**RIFACIMENTO INVASO SUL TORRENTE SESSERA IN SOSTITUZIONE
DELL'ESISTENTE PER IL SUPERAMENTO DELLE CRISI
IDRICHE RICORRENTI, IL MIGLIORAMENTO DELL'EFFICIENZA IDRICA
DEGLI INVASI ESISTENTI SUI TORRENTI RAVASANELLA ED OSTOLA,
LA VALORIZZAZIONE AMBIENTALE DEL COMPENSORIO**

FASCICOLO F 6
CONSIDERAZIONI GESTIONALI

2. INTEGRAZIONI PROGETTUALI RICHIESTE DALLA REGIONE PIEMONTE CON NOTA PROT. N. 54236/DB 14.02 DEL 12/07/2011

Di seguito si riporta il grafico dei volumi cumulati relativi ai diversi usi dell'acqua invasata.

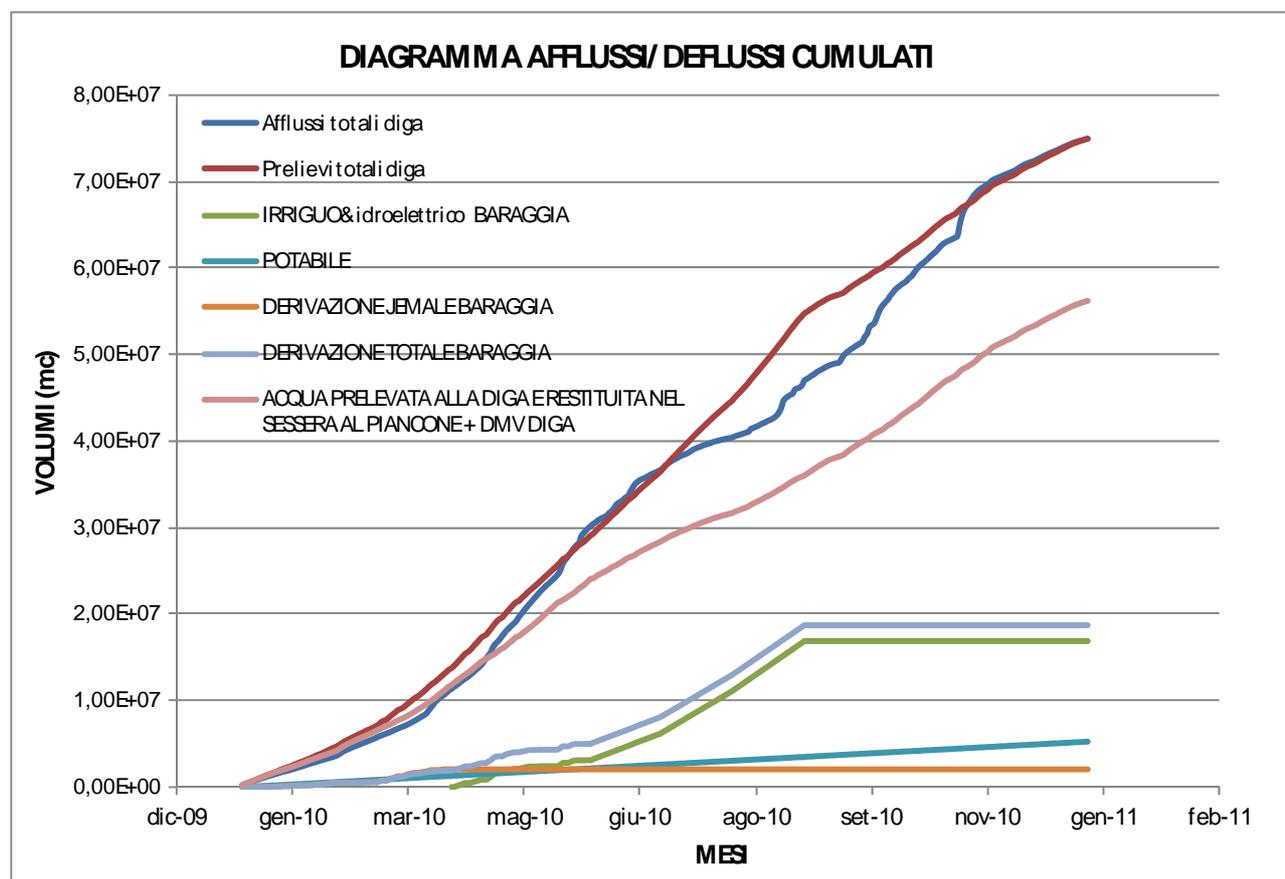
Relativamente alla gestione degli anni scarsi il proponente dichiara che: verrà mantenuto “il rispetto dei diritti dei terzi nei limiti della quota ponderale del bacino chiuso alla diga rispetto al bacino imbrifero della presa concessionata a terzi”. Non pare sufficientemente chiara tale regola che deve essere quantificata o in valore assoluto o in percentuale. In particolare dovrà essere specificato, una volta garantite le necessità idropotabili, quanta risorsa verrà destinata all'agricoltura e quanta a garantire le derivazioni esistenti. La quantità dovrà essere espressa in percentuale, evidenziando anche l'eventuale quantità di acqua presente nell'invaso che si ritiene di poter mettere a disposizione per garantire le utenze di valle al momento del manifestarsi di una criticità.

Come già riportato sia negli elaborati del progetto definitivo che nel fascicolo F23 – USO IRRIGUO i diritti dei terzi sono sempre salvaguardati nelle forme in cui sono stati concessionati. Ciò significa che, per ogni concessione a valle, la derivazione giornaliera è commisurata alla portata giornaliera fluente secondo la regola:

La regola di derivazione sopra riportata applicata all'anno medio assicura una portata media annua derivata pari alla portata media di concessione e quindi assicura che il titolo di derivazione

precostituito sia rispettato nella sua pienezza. Al variare del valore di Q_i intorno al valore medio Q_{ma} varierà corrispondentemente la portata derivata Q_{di} con il limite superiore della portata massima di concessione. Ciò significa che in concomitanza ad annate con regime differente da quello medio (più scarso o più abbondante) la regola di gestione definita adatterà il valore di Q_{di} all'andamento di quell'annata particolare, ma nella serie storica di lungo periodo il dato di Q_{di} convergerà necessariamente con il valore di concessione.

Appare evidente come non debba essere mantenuto alcun volume idrico di riserva nell'invaso a vantaggio di terzi in occasione di annate di particolare criticità, atteso il rispetto della sopracitata regola gestionale e l'obbligo del rispetto delle seguenti priorità di derivazione:
